SAMMENDRAG AV UTTALELSER, SAMT VURDERING

PLAN 1033

Figur 2 - Foreløpig analyse viser at fasade som vender sør og vest kan falle inn under Hul og rød sektor for fyrlykt belysning.

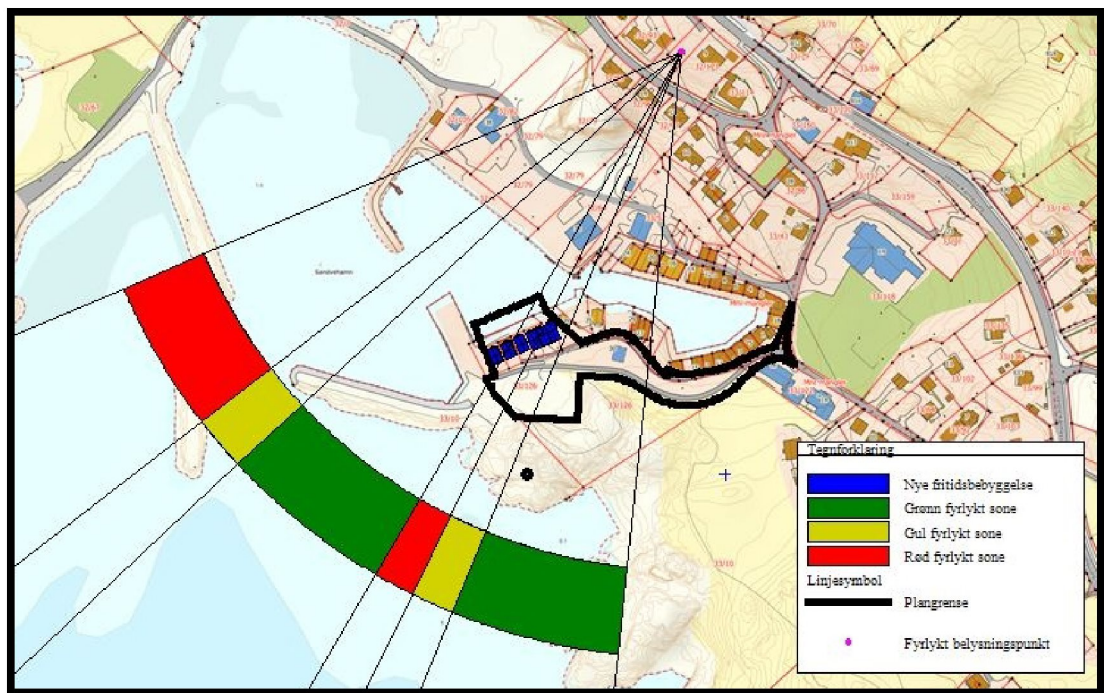
Vi tar hensyn til merknadene deres og vi forstår at det viktig at fremtidig bebyggelse ikke kommer i konflikt med nautisk navigering i området.

kystverkets navigasjonsinnretninger

Lys forurensning som kan forstyrrer fyrlyktene, må selvfølgelig stå sentralt i designen av all bebyggelsen som befinner seg på Sandve.

Vi foreslår en bestemmelse som sier at;

Bebyggelse i planen må ta hensyn til kystverkets navigasjonsinnretninger, bebyggelse skal ikke blokkere seilingssektorene og belysning fra land skal avgrenses slik at navigasjonslysene ikke forsvinner blant annen belysning.

Figur 3 – Gamle Moloveien

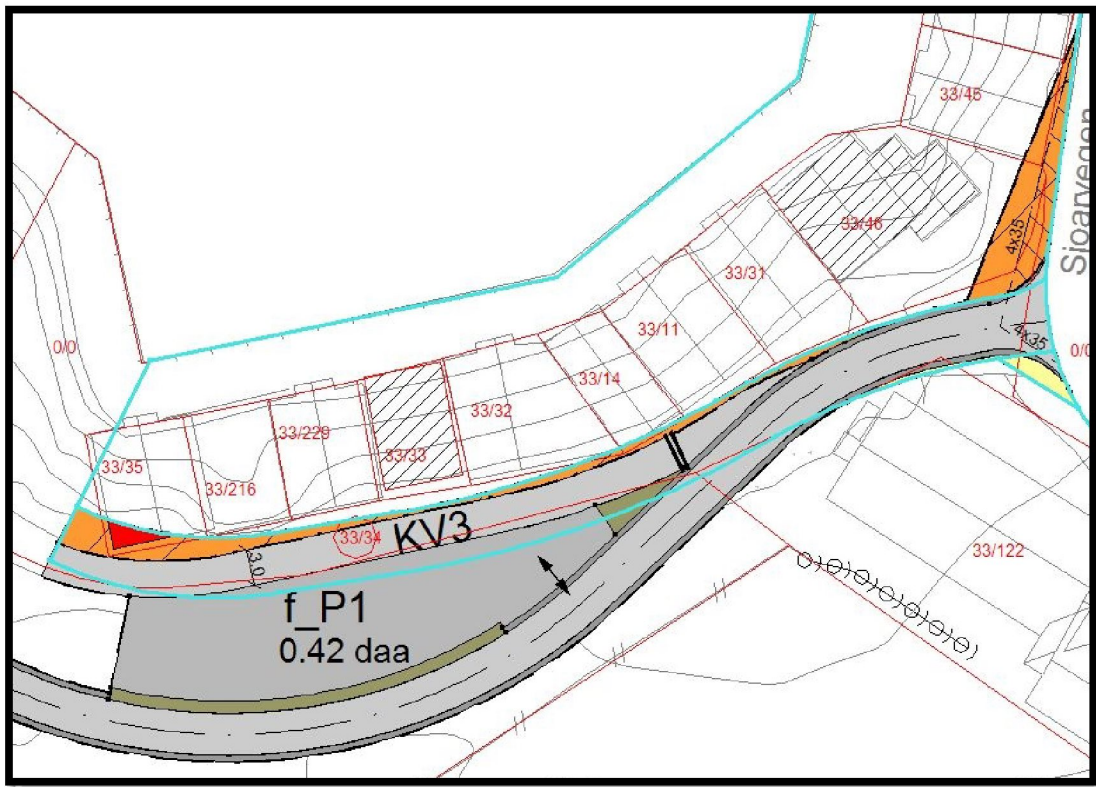
Jeg er eier av Molovegen 15, gnr. 33 bnr. 229 som ligger utenfor planområdet. Min eiendom har adkomst via Molovegen som er regulert og opparbeidet i samsvar med eksisterende reguleringsplan (plan 111, Vikre-Sandve, vedtatt 22.02.1978). Dersom eksisterende adkomstveg (Molovegen) skal flyttes eller fjernes, slik som vist på den tilsendte situasjonsplanen, må det vises og opparbeides tilsvarende ny adkomst for min eiendom.

Innspillet deres tas i betraktning, det vil være adkomst til vei KV3 via parkeringsplass eller vei ved klubbhus.

Fremtidig reguleringsforslag vist under eksisterende regulert vei i lyseblå. Sjøhus som blir kuttet av den gamle reguleringsplanen er markert i rødt).

Figur 4 ny siktlinje ved tomt 33/46

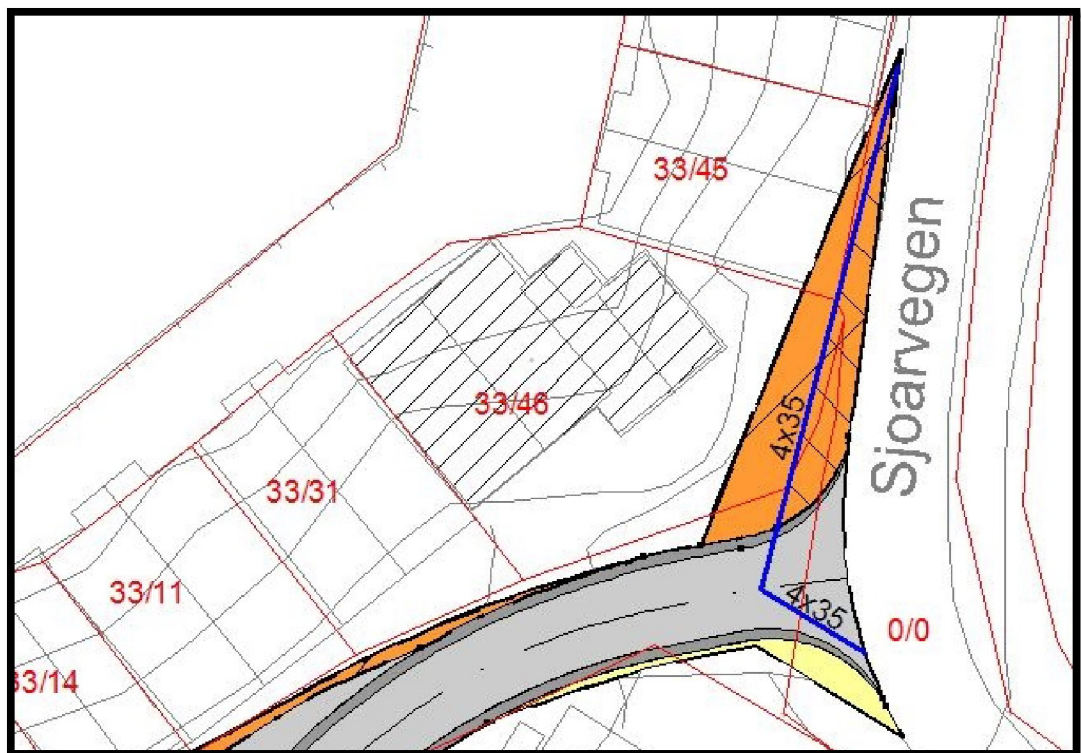
Eiendommen har adkomst fra Molovegen. Ser at deler av min eiendom er innlemmet i varslet planområde.

1. Jeg ber om å få informasjon om hva dette innebærer.
2. Ber om at det ikke settes i gang tiltak i Molovegen som hindrer tilgang/parkering på min eiendom.
3. I forbindelse med min godkjente søknad om bygg/tiltak på eiendommen er det stilt visse krav til etablering av restriksjon i vegbanen i krysset mellom Sjoarvegen og Molovegen.

Innspillet deres er hensyntatt. Arealformålet i eiendommen deres og i veiarealet tilgrensede er stort sett uforandret og videreført fra eksisterende PLAN 111.

Det er lagt in siktlinje for kryss ved Molovegen og denne siktlinjen forhindrer ikke videreføring av bygget eller avkjørselen som eksisterer på tomten deres i dag.

Under er ny siktlinjen markert i mørkeblå over fremtidig regulerings forslag, med Eiendomsgrensen markert i rødt.
